Einwohnergemeinde Interlaken / BOB / BauLink

Workshopverfahren Entwicklung Hotelprojekt Ostbahnhof

Schlussbericht
Workshopverfahren

23. Mai 2023

Abb. 10 Situation Variante 1

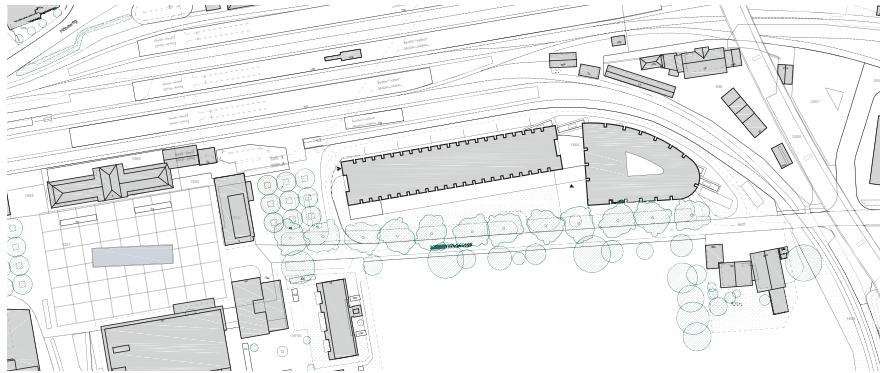
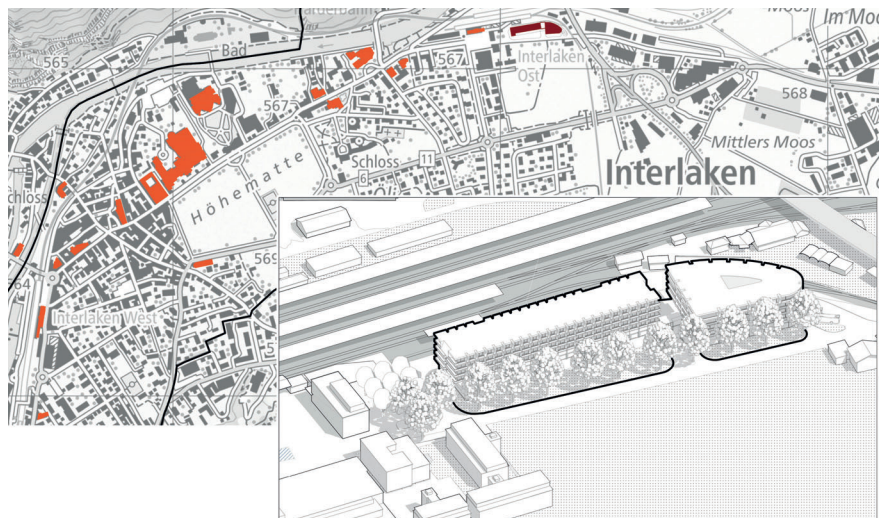
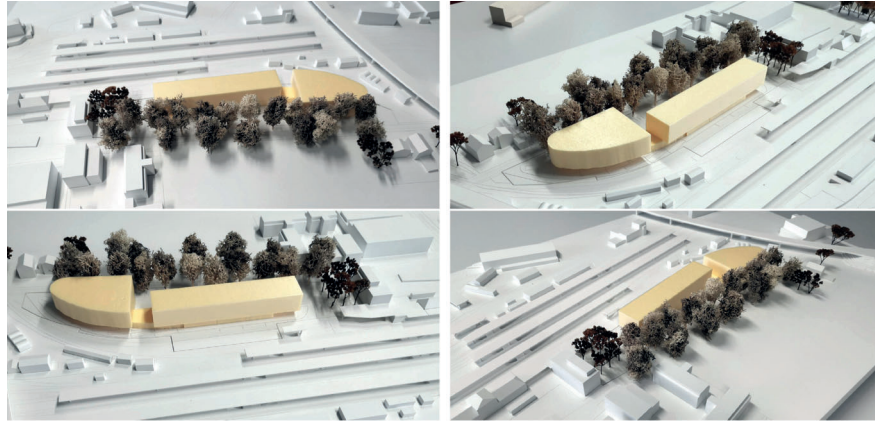
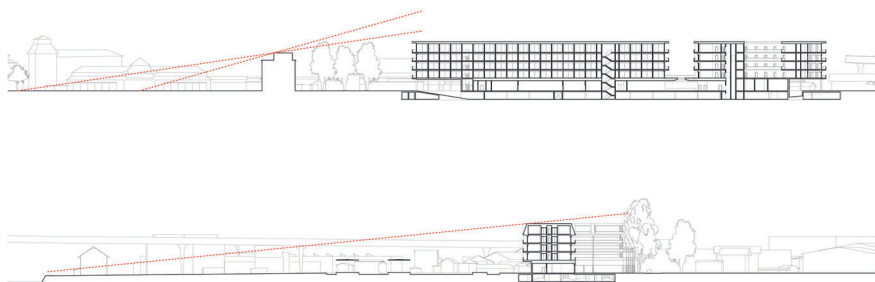
- Es wird als interessanter Ansatz erachtet, dass die Nordfassade die Geometrie der Gleiskörper aufnimmt.
- Der niedriggeschossige Längsbau und der Kopfbau werden grundsätzlich als gelungen erachtet. Der Kopfbau setzt einen markanten Abschluss der Hotelmeile.
- Der Kopfbau ist städtebaulich noch nicht überzeugend und die Rolle ist nicht geklärt (insb. Abschluss nach Osten und zu den Gleisen). Es fehlen Hierarchie und Bezug zum Längsbau. Die Einteilung der zwei Bauten scheint noch etwas zufällig.
- Der Durchblick zwischen Längs- und Kopfbau wird grundsätzlich als gelungen erachtet, scheint aber noch etwas zufällig.
- Das Baumdach als westlicher Abschluss der Plantanenreihe und Antwort auf die westliche Seite des Bahnhofplatzes wird als interessant erachtet.
- Die Vorgaben des ISOS werden eingehalten.

Abb. 14 Situation Variante 1.2

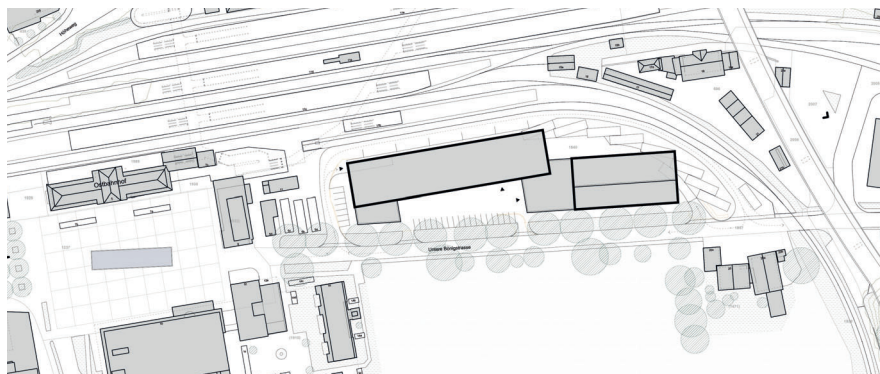
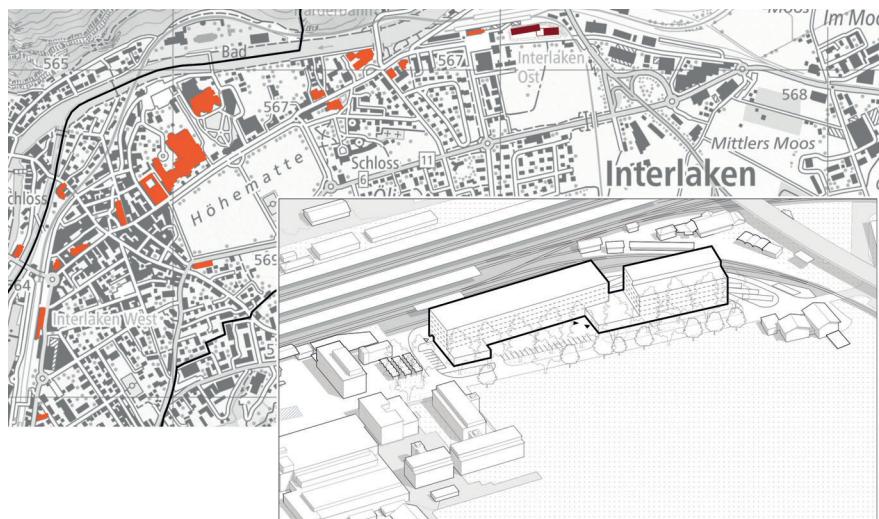
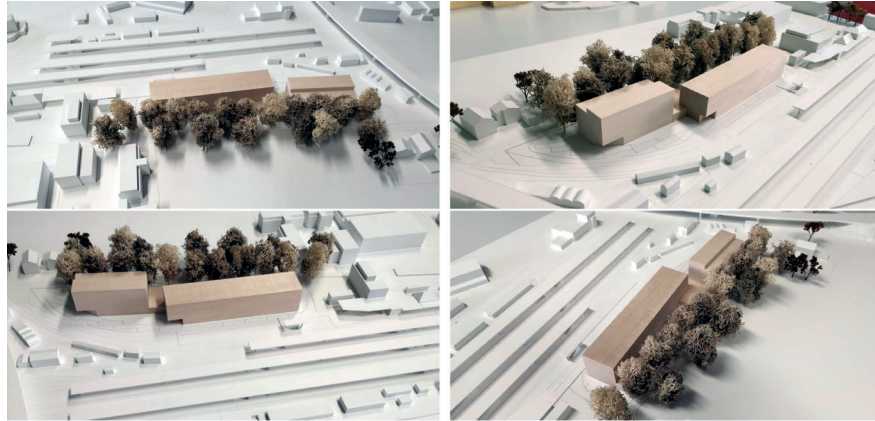
- Es wird als gut erachtet, dass die beiden für diesen Standort relevanten Ausrichtungen (Gleise und Untere Bönigstrasse/Wasserstein) aufgenommen werden.

- Der niedriggeschossige Längsbau und der Kopfbau werden grundsätzlich als gelungen erachtet. Der Kopfbau setzt einen markanten Abschluss der Hotelmeile. Dabei wird der östliche Abschluss nach Bönigen mit einer Seitenfassade als gut erachtet. Sie verlangt kein Gegenüber.

- Im Gegensatz zur Variante 1.1 wirkt die Überbauung mehr wie ein Ensemble, Kopf- und Längsbau kommunizieren gut.
- Der Durchblick zwischen Längs- und Kopfbau wird grundsätzlich als gelungen erachtet, scheint aber noch etwas zufällig.

- Das Attikageschoss überzeugt nicht.
- Das Baumdach als westlicher Abschluss der Plantanenreihe und Antwort auf die westliche Seite des Bahnhofplatzes wird als interessant erachtet.

- Es entsteht ein weniger attraktiver Freiraum im Nordosten des Areals ohne klare Funktion.
- Die Vorgaben des ISOS werden eingehalten.

Abb. 18 Situation Variante 2

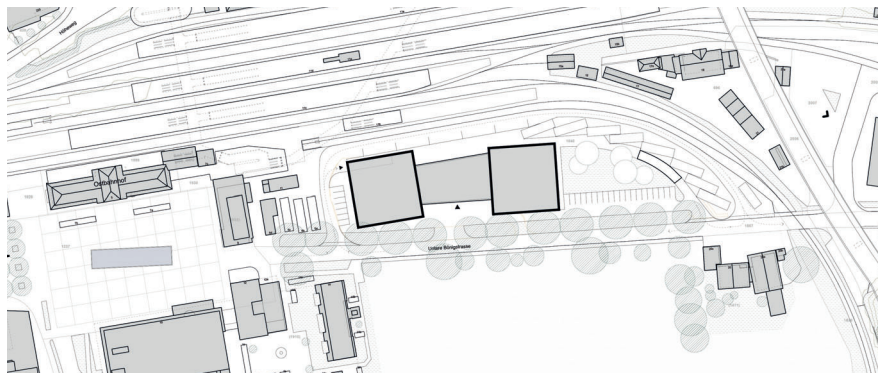
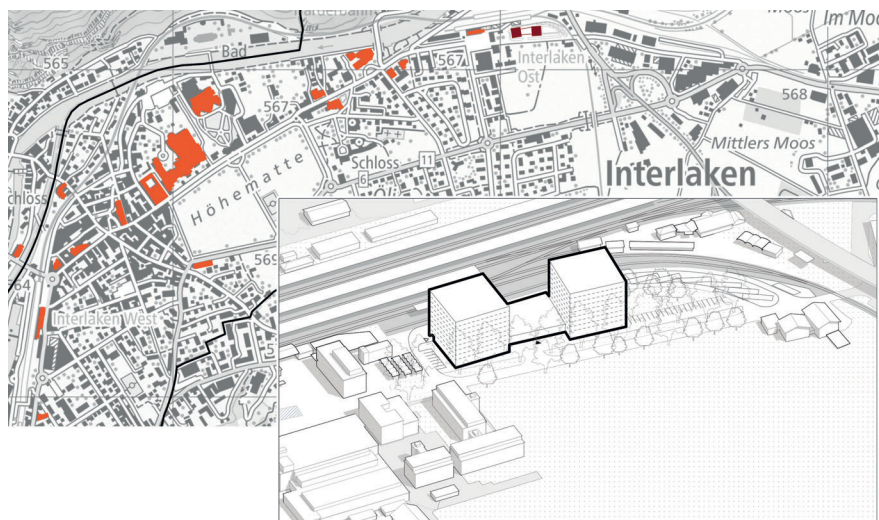
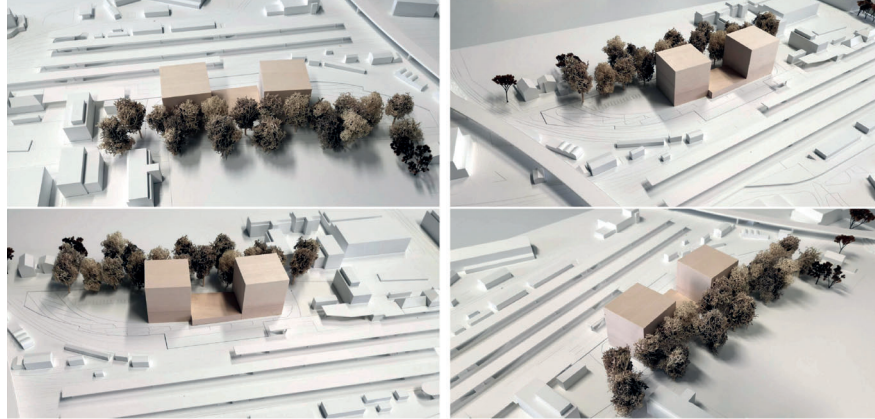
- Es wird als gut erachtet, dass die beiden für diesen Standort relevanten Ausrichtungen (Gleise und Untere Bönigstrasse/Wasserstein) aufgenommen werden.

- Volumen auf kleinem Fussabdruck sind vor allem aus stadtklimatischen Gründen zeitgemäss. Die Höhen sind aber nicht ortsbildverträglich. Es wird kein östliches Pendant zum Hotel Metropole angestrebt.

- Die beiden Baukörper nehmen keine Rücksicht zum Bahnhofplatz und Kopfbau (Bahnhofplatz).
- Es wird nicht als angemessen erachtet, der Plantanenreihe mit Vertikalen zu begegnen. Man würde die grossen Bäume um die Gebäude erwarten.

- Die Ausnutzung in die Höhe lässt viel Aussenraum im Osten entstehen. Dieser bietet jedoch zu wenig Potentiale zur Schaffung von Aufenthaltsqualitäten. Die Baukörper stehen sehr nahe an den Plantanen, so dass keine Vorgartenpotenziale entstehen.

- Die Vorgaben des ISOS werden nicht eingehalten. Die Baukörper verdecken die Plantanenreihe von der Aare her. Der westliche Baukörper ist vom Bahnhofplatz einsehbar.

Abb. 22 Situation Variante 3

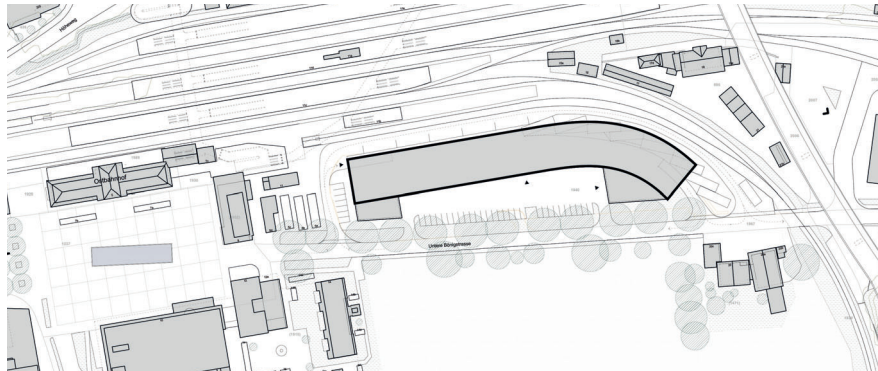
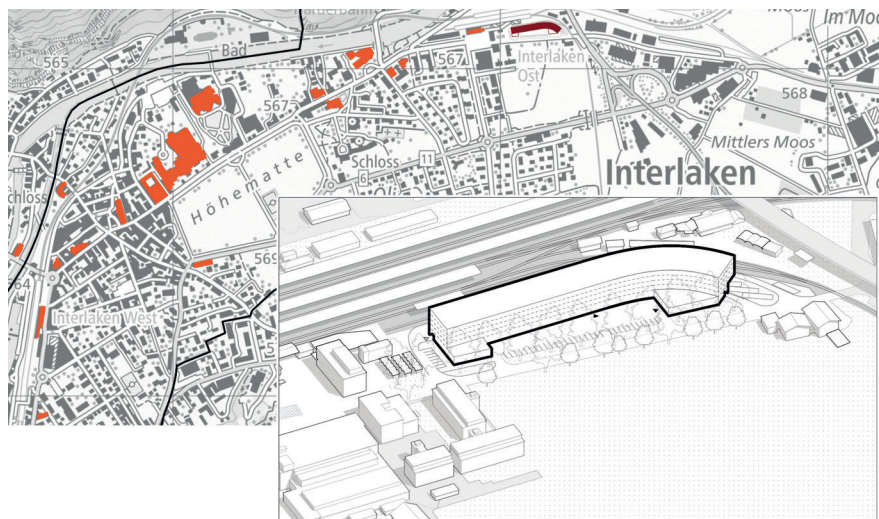
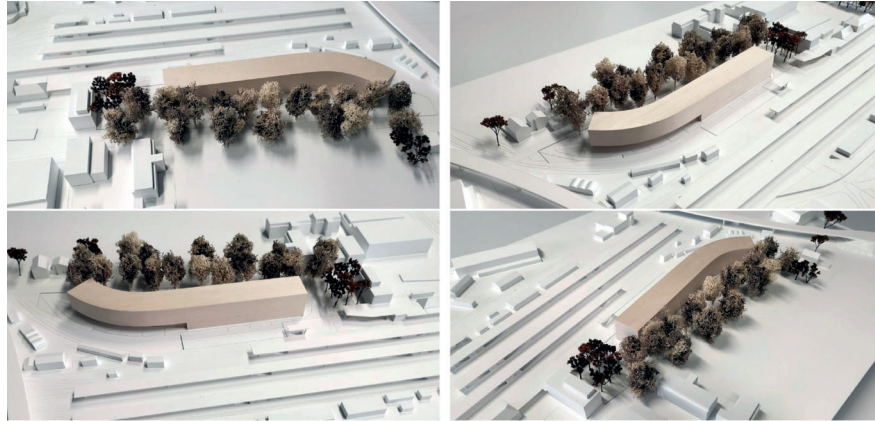
- Es wird als gut erachtet, dass die Nordfassade die Geometrie der Gleiskörper aufnimmt.
- Die Volumetrie ist für die Nutzungseinteilung im Grundriss sehr geeignet. Der Längsbau als Solitär wird aber aufgrund der Länge als nicht ortsverträglich erachtet. Die Bebauung soll in mindestens zwei Baukörper eingeteilt werden.
- Das Baumdach als westlicher Abschluss der Plantanenreihe und Antwort auf die westliche Seite des Bahnhofplatzes wird als interessant erachtet.
- Die Vorgaben des ISOS werden eingehalten.

Abb. 26 Situation Variante «Rund»

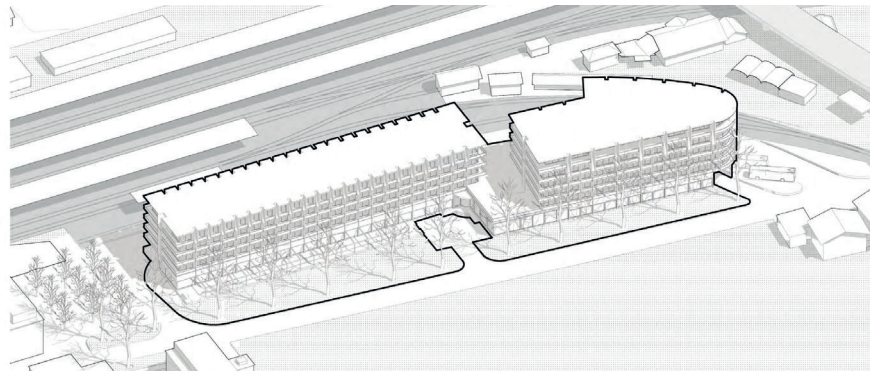
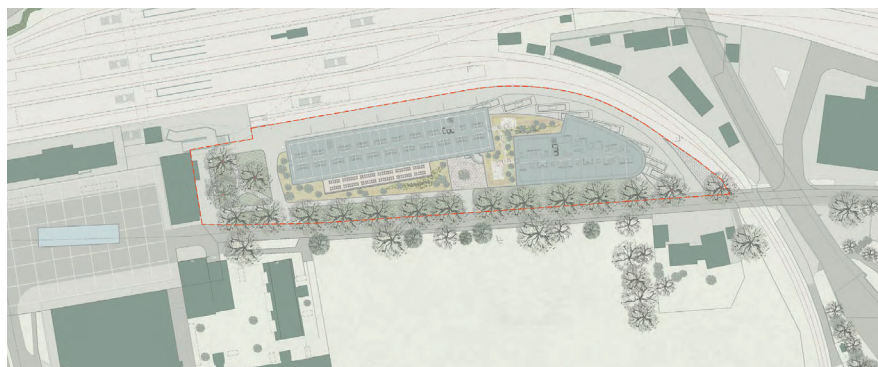
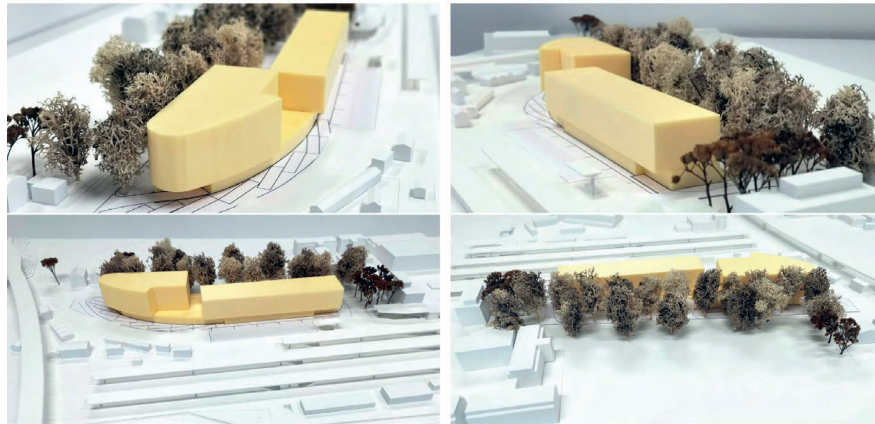
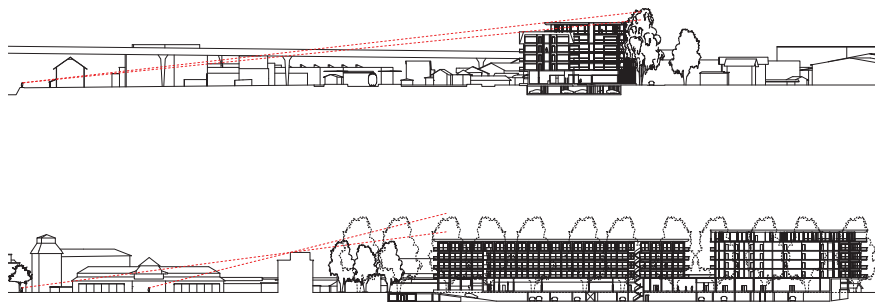
- Die Kombination von runden und eckigen Formen wird als herausfordernd erachtet. Die runde Form überzeugt nicht, weil sie zu wenig klar ist. Mit der Rundung wird die Form gebrochen und verunklärt. Die Rundung gibt den Gleisanlagen ein zu hohes Gewicht und könnte in 20 Jahren als störend oder kitschig interpretiert werden.

- Die Überbauung soll als Komplex verstanden werden. Durch die Kombination der Formen wird dies nicht erreicht.
- Die Aufstockung des Kopfbaus, welcher nun ein Geschoss höher ist als der Längsbau, wird als angemessen erachtet.

- Der Kopfbau verlangt im architektonischen Ausdruck eine Klarheit. Diese wird gestört durch die Kombination von Geraden und runden Kanten, durch ein rückversetztes Sockelgeschoss und durch den Einschnitt.

- Der Einschnitt erzeugt eine interessante Durchsicht zur Bergwelt, doch verunklärt den Fussabdruck. Er gibt dieser Ausrichtung ein sehr hohes Gewicht und lässt den nach Nordosten ausgerichteten Raum wie einen Ankunftsort erscheinen.

- Das Sockelgeschoss verliert an Qualität, wenn das Volumen nicht in den Boden gedrückt wird. Dies mindert vor allem beim Kopfbau und der westlichen Stirnfassade die städtebauliche Qualität.

- Die Vorgaben des ISOS werden eingehalten (siehe Sichtlinien in Abb. 29).

Abb. 49 Schnitte mit Sichtlinien vom Bahnhofplatz und Aareufer

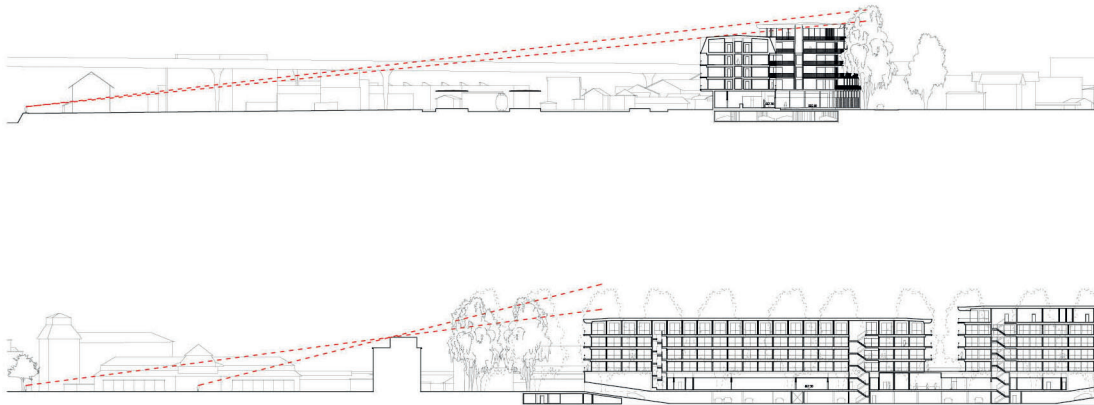
- Hotel ist vom Bahnhofplatz nicht sichtbar, von Norden her ist der Blick auf die Baumkronen sichergestellt (nördliches Aareufer massgebend)
 - Neubauvolumen sind in ihrer ortsbaulichen Setzung, ihrer Volumetrie und architektonischen Gestaltung so formuliert, dass die Scharnierwirkung des Geschäftshauses zum Bahnhofplatz hin nicht beeinträchtigt wird. Die Scharnierwirkung wird sogar gestärkt.

- Die Bebauung gewährleistet eine Durchlässigkeit für Fussgänger zum Bahnhofplatz hin.

- Es zeigt sich, dass die Variante C mit zusätzlichem Vollgeschoss (ohne Attikageschoss) beim Kopfbau städtebaulich ruhig und klar wirkt. Der Kopfbau kann seine Funktion erfüllen. Die Ausbildung eines Attikageschosses (Varianten A und B) mindert die Qualität des Kopfbaus und führt zu einer ortsbaulich schlechteren Integration der Überbauung.
- Der nordöstliche Aussenraum soll durch einen eingeschossigen Zwischenbau überbaut werden können. Da das Untergeschoss hauptsächlich der Parkierung dient, werden oberirdisch Lager- und Dispositionsflächen benötigt. Dieser kann sich hinsichtlich Dimensionierung an der Variante A orientieren, soll aber höchstens die Hälfte der nordseitigen Fassade des Kopfbaus betragen.
